改善箇所説明図

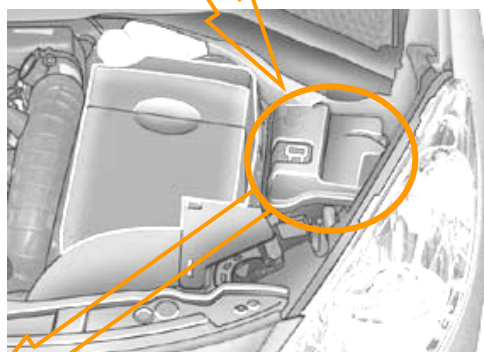
エンジンルーム内のエンジンヒューズボックスにおいて、車両製造工程で電源供給配線の固定端子を過大なトルクで締め付けたものがある。そのため、そのままの状態で使用を続けると、固定端子が破損して接触不良を起こして、エンストし、再始動ができなくなるおそれがある。

全車両、エンジンヒューズボックスを交換し、電源供給配線の固定端子を正規のトルクで締め付けする。

対策済車両にはエンジンヒューズボックス上部に黄色のマーキングを実施する。
